19/2024/PN

Dotyczy przetargu nieograniczonego pn.: „Budowa Ośrodka Diagnostyki Narządowej Wojewódzkiego Szpitala Dziecięcego im. J. Brudzińskiego w Bydgoszczy”

Wyjaśnienia treści Specyfikacji Warunków Zamówienia (4)

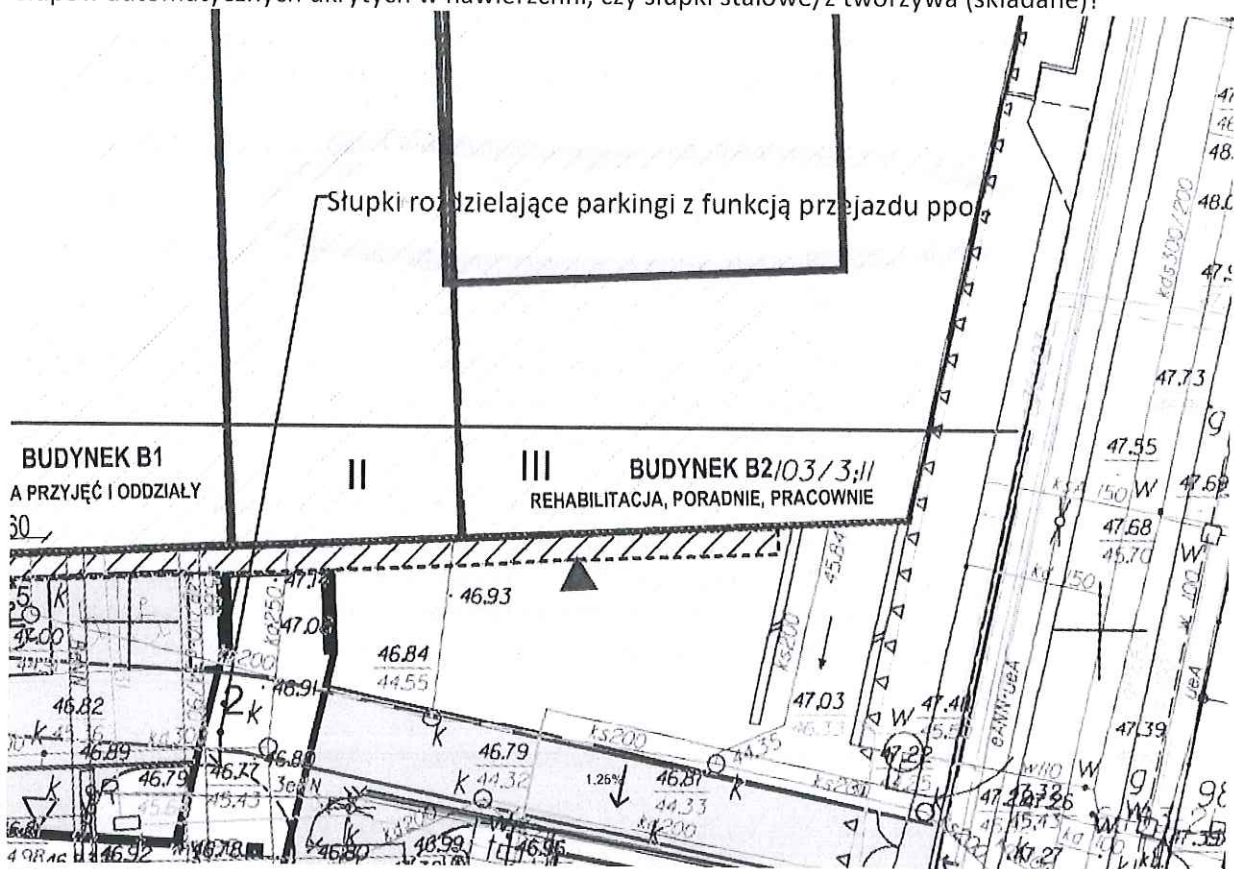
239. Prosimy o uzupełnienie projektu wykonawczego konstrukcji o dokładne zestawienie zbrojenia dla płyty fundamentowej - na rysunku jest zestawienie stali w ilości szacowanej i taka sama ilość przyjęta w przedmiarach.

Zestawienie zbrojenia płyty fundamentowej jest dokładne a nie szacunkowe. Proszę taką ilość zbrojenia przyjąć do oferty
